amendement (art. 12 rvo)

datum : 14 juli 2022
steller(s) : Henk Joosten B06
onderwerp : Buitengebied Lingewaard, Karstraat tussen nr. 33-39 en achter 53, Huissen

Figuur 1

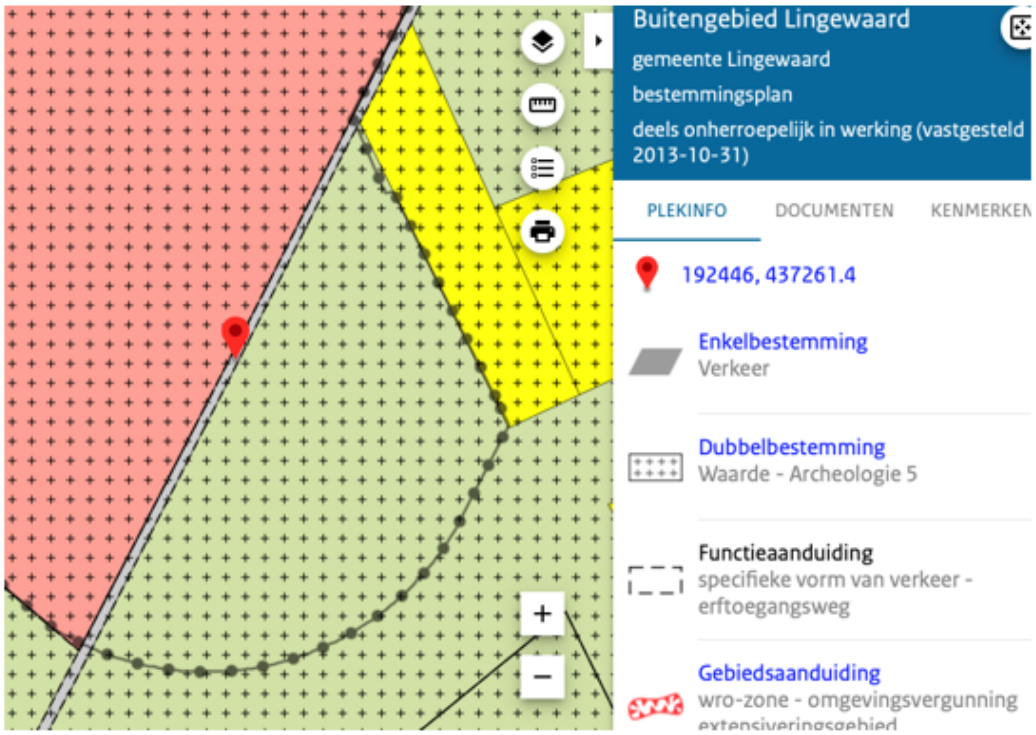
- in de verbeelding van het nieuwe bestemmingsplan per abuis geen rekening is gehouden met het Zandsevoetpad, zie figuur 2
- ook in de toelichting geen aandacht is besteed aan het opnemen van de Verkeersbestemming
- het wel wenselijk is dat het Zandsevoetpad gehandhaafd blijft en overeenkomstig het moederplan "Buitengebied Lingewaard" in het vast te stellen bestemmingsplan wordt opgenomen, zie figuur 1

- *In de verbeelding voor het Zandsevoetpad een Verkeersbestemming met een functieaanduiding "specifieke vorm van verkeer-erftoegangsweg"op te nemen.*
- *In de toelichting onder 6.3 de passage op te nemen ''Daarnaast is voor het Zandsevoetpad overeenkomstig het geldende bestemmingsplan 'Buitengebied Lingewaard' de bestemming Verkeer met een functieaanduiding specifieke vorm van 'verkeer-erftoegangsweg' opgenomen.''*
